Mission régionale d'autorité environnementale

**Avis délibéré sur le projet d'implantation
d'un parc agrivoltaïque
porté par la société TSE
sur la commune de Ruillé-Froid-Fonds (53)**

n° MRAe PDL 000672 / AP

Localisation des implantations et des zones humides – source étude d'impact

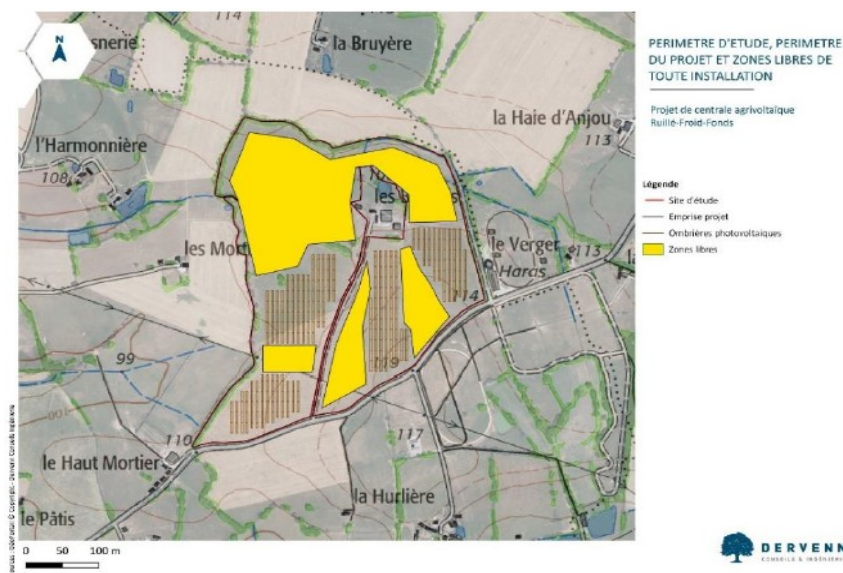
Pour autant, le projet retenu va conduire à installer des tables photovoltaïques sur une partie significative des zones humides identifiées à l'analyse de l'état initial de l'environnement. De plus, cet enjeu de préservation est à mettre en relation avec les enjeux associés aux mares et aux espèces d'amphibiens qui leur sont inféodées.

Selon le dossier, la surface totale de zones humides impactée sera de 3 450 m², comprenant les pistes, les pieux d'ancrage et les poteaux de clôture implantés en zones humides.

Toutefois, l'étude n'aborde pas les effets liés à l'enfoncement des pieux à une profondeur généralement comprise entre 1,5 et 2,5 m, à propos desquels il est indiqué qu'une étude géotechnique sera réalisée lors de la phase d'études pré-construction et le type de fondation sera choisi en lien avec les contraintes du site.

En fonction du résultat de cette étude, le changement d'option pourrait modifier les incidences du projet notamment sur les zones humides, ceci dans la mesure où il est évoqué le recours à des fondations par micropieux¹⁴. De plus, le dossier n'aborde pas la question des effets de drainage que peuvent occasionner les tranchées d'enfouissement des câbles et à propos desquelles le projet n'apporte aucune indication quant à leur tracé, leurs caractéristiques (largeurs /profondeurs) et leurs modalités de réalisation en zone humide.

Au-delà, les pistes dans leur ensemble (3 849 m² au total), par leur structure en grave concassé, conduiront à une modification du niveau de perméabilité du sol.

Au regard de l'analyse développée ci-dessus, la MRAe recommande de présenter une analyse plus aboutie des incidences du projet sur les fonctionnalités des zones humides, prenant en compte les incidences directes et indirectes et le cas échéant de prévoir les mesures de compensation nécessaires à fonctionnalité équivalente.
